## Акт визуально инструментального осмотра дома перед покупкой.

Объект: Индивидуальный жилой дом, расположенный по адресу: квартал №155  
поселение \_\_\_\_\_

Время и дата осмотра: 15.05.2022 12:40 мин.

Цель: Проверка качества выполненных строительно-монтажных работ.

ГОСТ 30971-2012 В (конструктивное решение)

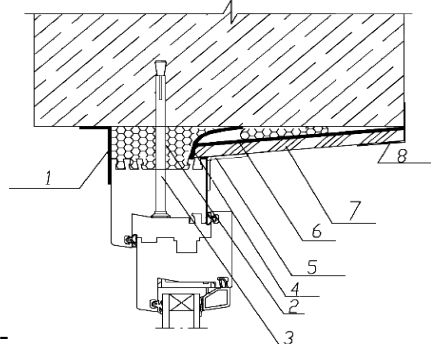
I. Монтаж оконных блоков выполнен с нарушением ГОСТ 30971-2012

- Монтажные швы необходимо удалить, вследствие их разрушения и произвести заполнение заново.

- Отсутствует наружная защита пенного шва от воздействия атмосферных влияний.

1 - паропроницаемый герметик; 2 - пенный утеплитель; 3 - рамный дюбель; 4 - паронепроницаемый герметик или пароизоляционная лента; 5 - уголок из ПВХ; 6 - полиэтиленовая пленка; 7 - гипсокартонный лист с окраской; 8 - уголок из ПВХ

Последующие работы по отделке оконных проемов необходимо провести согласно приложению Г.2 ГОСТ 30971-2012
